Consultazione pubblica Deposito Nazionale dei Rifiuti Radioattivi

Sintesi esame Criteri di esclusione e di apprendimento

Linee Guida n.29/2014

Figura CA5.1: Confronto con Carta Idrogeomorfologica allegata al PAI e tavole PPTR.

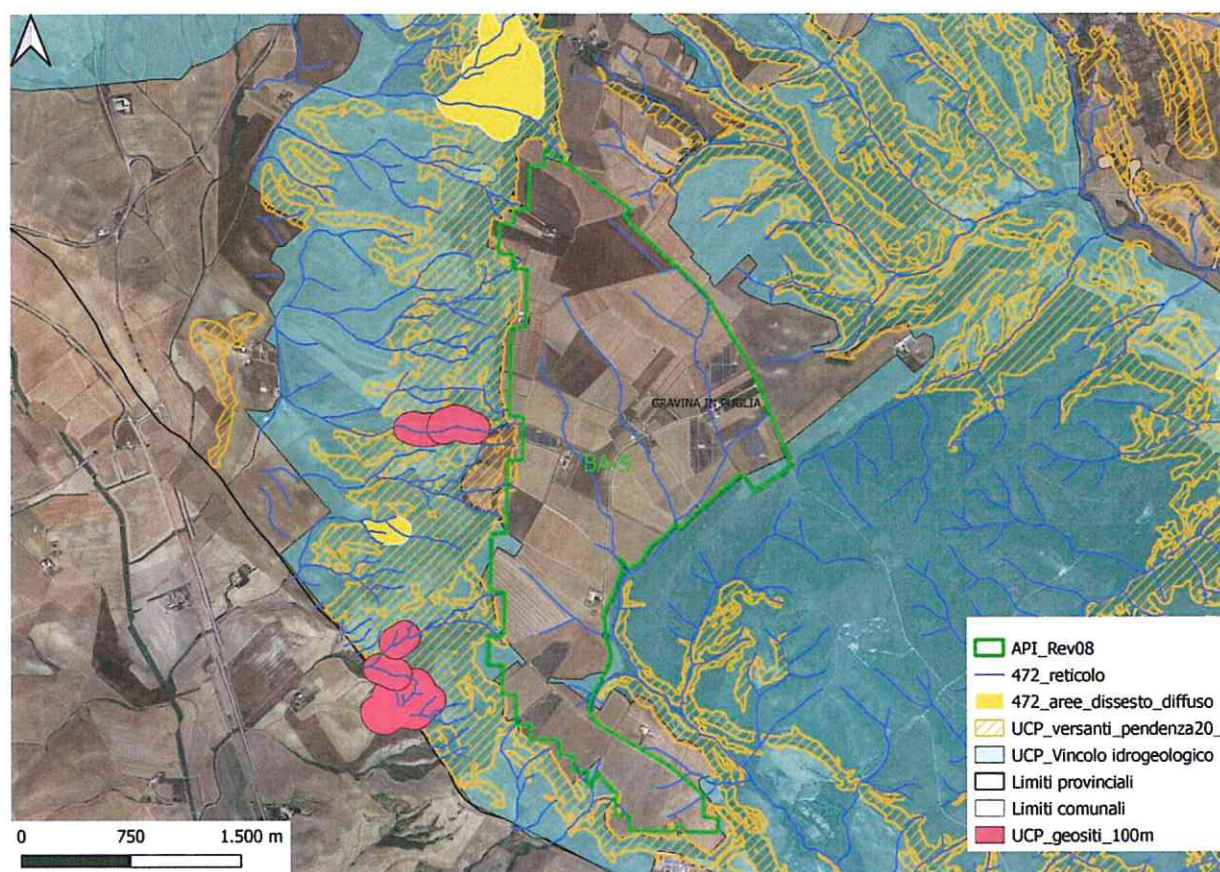
Giudizio: Alla luce di quanto sopra esposto sarebbe opportuno approfondire, quanto meno per l'area BA-5, l'evoluzione di tale versante con particolare riferimento ai processi erosivi in atto che, sulla scala temporale di 300 anni, potrebbero interessare il sito. Inoltre, importando la perimetrazione della stessa area BA-5 ed i reticoli idrografici della Carta Idrogeomorfologica allegata al PAI in *GoogleEarth*, visualizzando il sito in 3D ed amplificando le pendenze di 3 volte, è possibile "apprezzare" in maniera evidente i processi di ruscellamento e di erosione concentrata tipici degli ambienti calanchivi, la cui evoluzione andrebbe vista anche nella dimensione tempo per la durata di stoccaggio delle scorie (300 anni) (Figure CA5.2-CA5.4).

Ferme restando le competenze e le valutazioni degli altri enti sullo specifico tema, cui in ogni caso si rinvia, ed in base agli elementi a disposizione di questa Agenzia, con le premesse di cui sopra, per l'area BA-5 risulta una criticità. Il criterio previsto dalla Guida Tecnica n.29 si ritiene non sia statrispettato, in quanto non è stata proprio presa in considerazione la condizione su riportata.

Figura CA9.1: Confronto con la rete di monitoraggio dei corpi idrici sotterranei

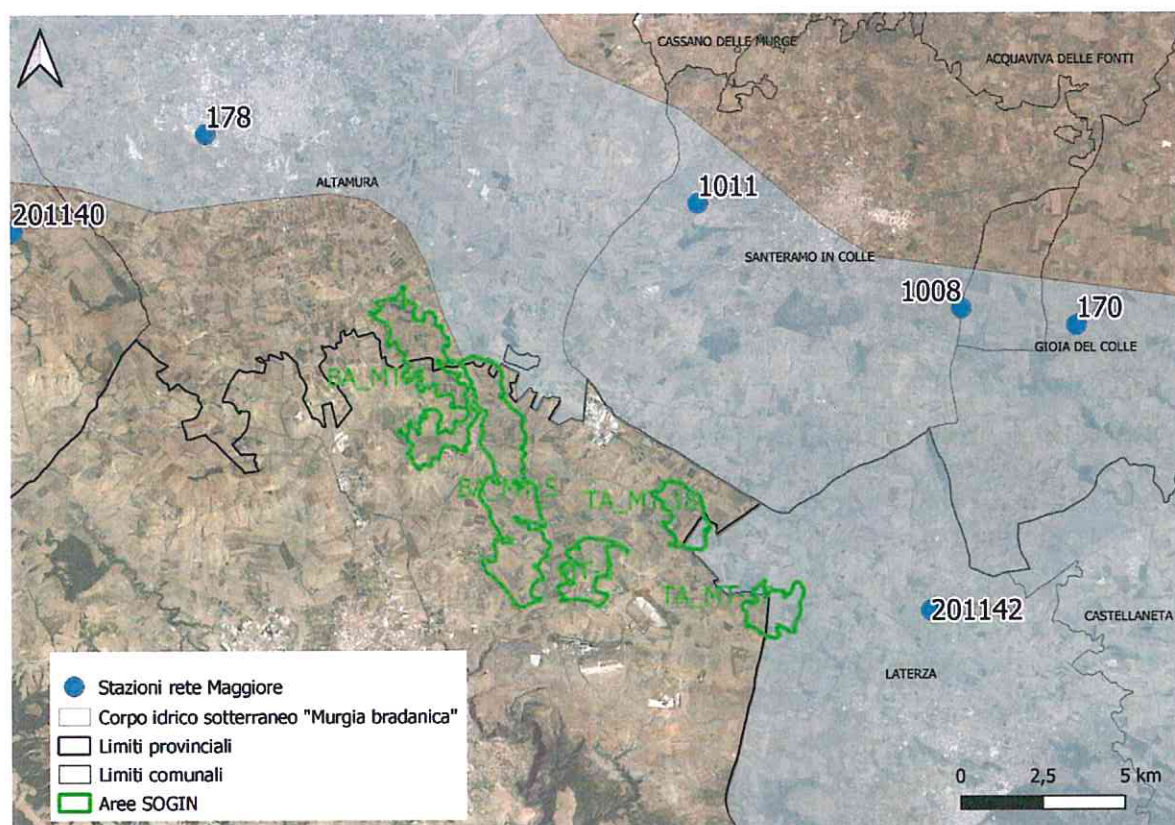
Il corpo idrico Murgia bradanica, che nella classificazione approvata con DGR 1786/2013 era classificato in stato chimico Buono, è risultato essere in stato chimico Scarso nel triennio 2016-2018 (DGR 2080/2020) per superamenti di cloruri, nitrati e solfati, superamenti che tuttavia non interessano le tre stazioni prese in esame, le quali sono risultate essere in stato chimico puntuale buono per assenza di superamenti di standard di qualità e valori soglia, a fronte del monitoraggio che ha riguardato un set di analiti composto da parametri di base, ioni maggiori e metalli.

Per poter entrare nel dettaglio dello specifico criterio sono necessarie indagini dirette all'interno dei siti per accertare gli aspetti relativi ai parametri chimici del terreno e delle acque di falda.
